Franzefoss områderegulering

Åpent møte – 26.2.2025

Oversikt over endringer

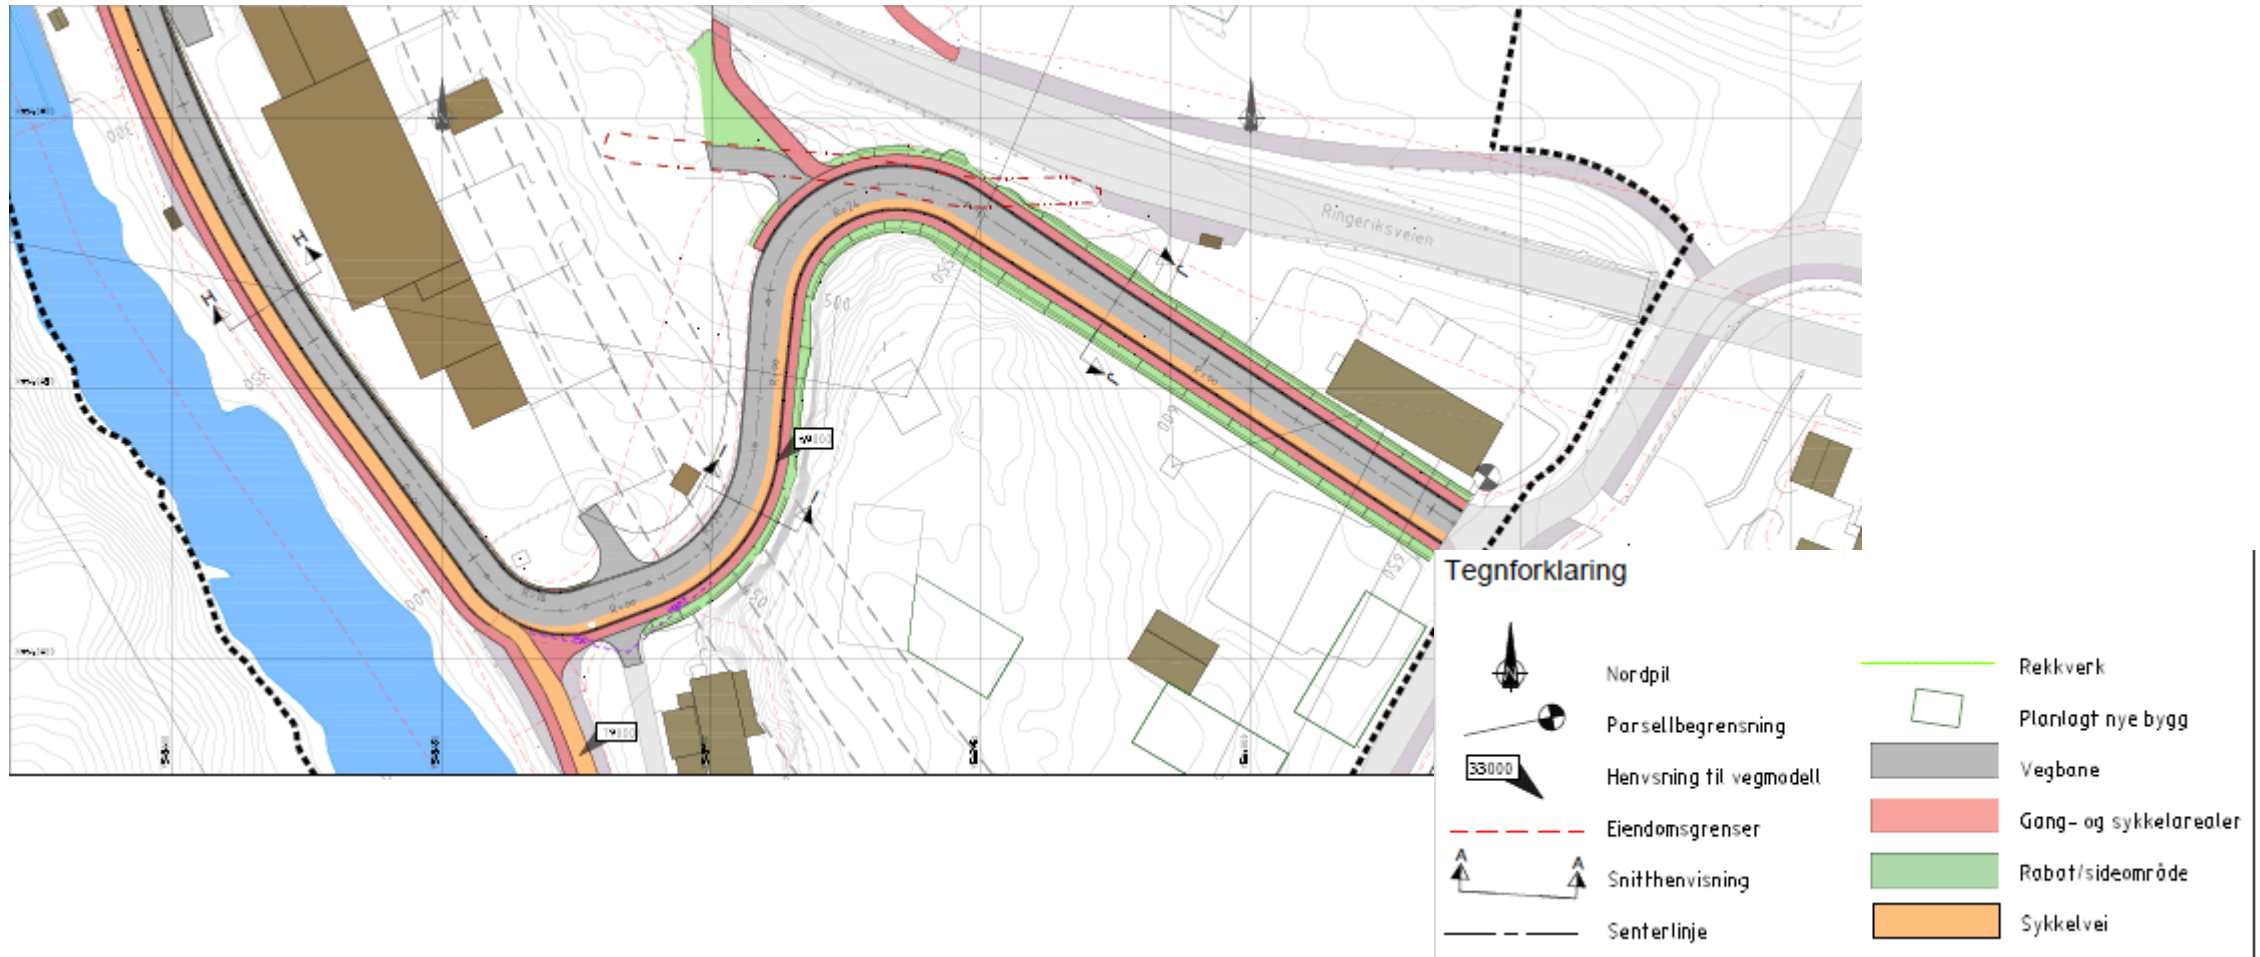
2. Franzefossveien foreslås oppgradert med separat sykkelvei med fortau.

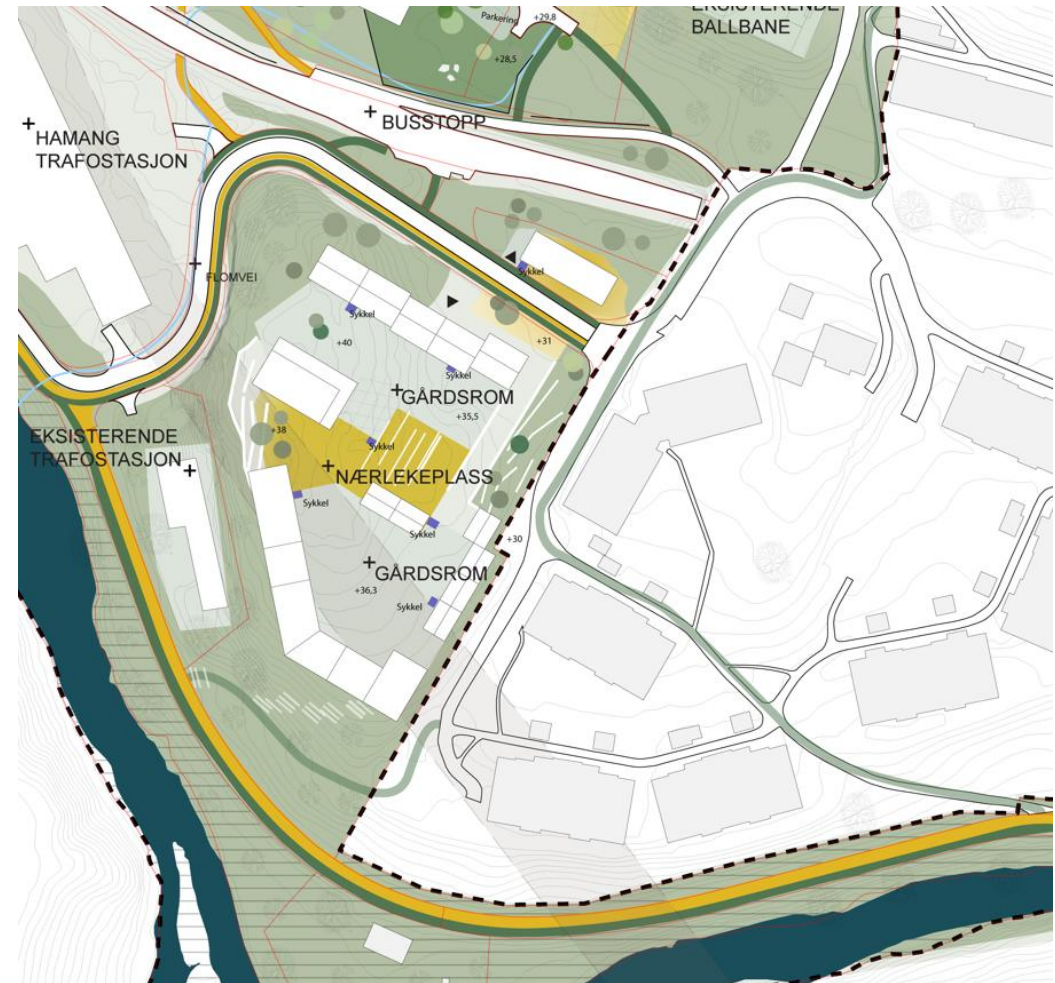
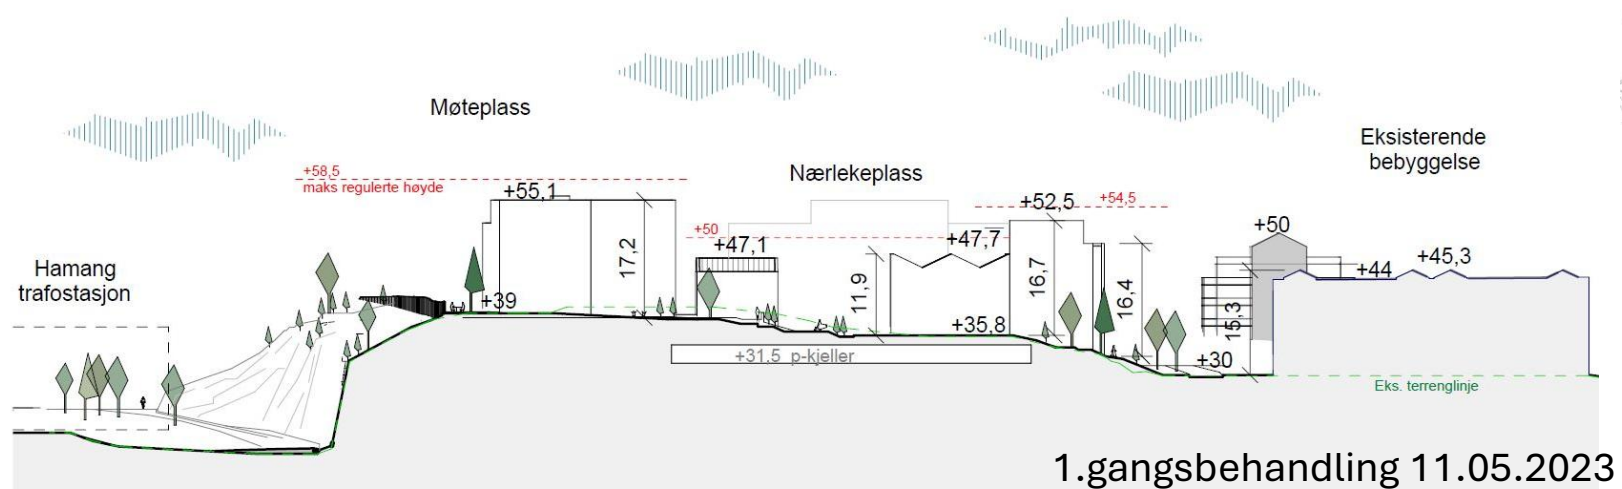
Bygg på B4 er trukket lenger unna eksisterende bebyggelse i Hamang terrasse.
Innkjøringen til B4 er samlet i nordre ende, for å trekke trafikken unna eksisterende bebyggelse.
